GKil.271.9.2024

Pcim, 18.09.2024 r.

Dotyczy postępowania: „**Budowa żłobka w miejscowości Stróża, gmina Pcim**”

Na podstawie art. 284 ust. 2 i 6 ustawy z dnia 11 września 2019 r. Prawo Zamówień Publicznych (tj. Dz.U. 2021 r. poz. 1129) Zamawiający udziela odpowiedzi na zapytania Wykonawców przesłane w dniach 06.09.2024 -10.09.2024 r.

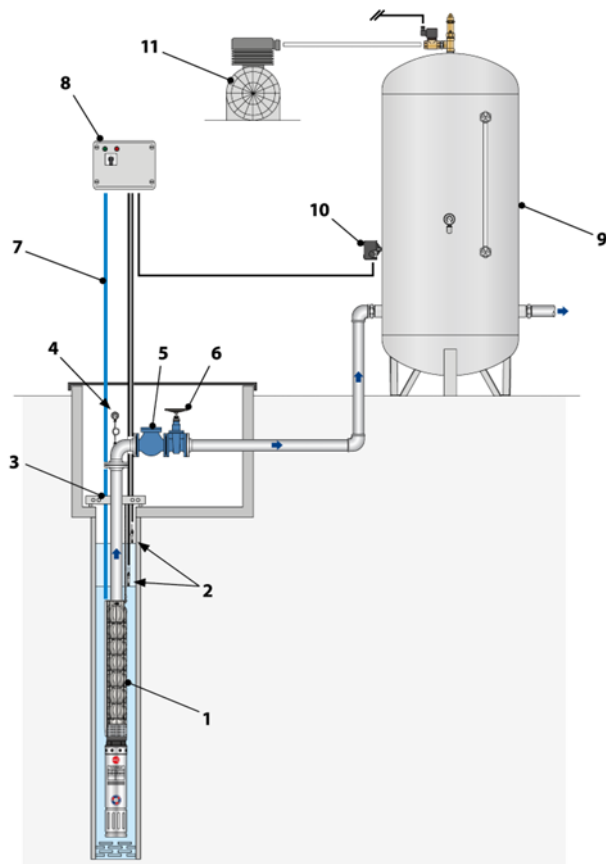
7) Poz. 10.1.6 – W podanej pozycji podano „Dostawa i montaż pompy głębinowej”. Proszę o podanie podstawowych parametrów pompy głębinowej.

Ad.7. Zamawiający wyjaśnia że do wyceny należy przyjąć pompę głębinową np. Pedrollo 4HR18/30, 4", moc 7,5kW. Wydajność 420l/min. (25,2m³/h), Wysokość podnoszenia 176 m (17,6 bar), maksymalna temperatura wody +35°C, pompa powinna mieć możliwość tłoczyć wodę z zawartością piasku do 100 mg/m³, pompa musi być wyposażona w silnik przystosowany do pracy ciągłej i możliwość załączania do 20 razy na godzinę, minimalna wydajność dla chłodzenia silnika 8cm/s, praca ciągła S1, silnik elektryczny jednofazowy lub trójfazowy, głowica pompy ze stali nierdzewnej AISI 304 w komplecie z gwintowanym króćcem przyłączeniowym zgodnie z ISO 228/1, zawór zwrotny ze stali nierdzewnej AISI 304, wspornik silnika ze stali nierdzewnej AISI 304, wirniki ze stali nierdzewnej AISI 304, dyfuzory ze stali nierdzewnej AISI 304, wał pompy ze stali nierdzewnej AISI 304, łożyska pompy z pierścieniem doszczelniającym z elastomeru, złączka silnika ze stali nierdzewnej AISI 304, filtr ze stali nierdzewnej AISI 304, obudowa kabla ze stali nierdzewnej AISI 304, motor 4" 4PS – zamknięty i chłodzony wodą,
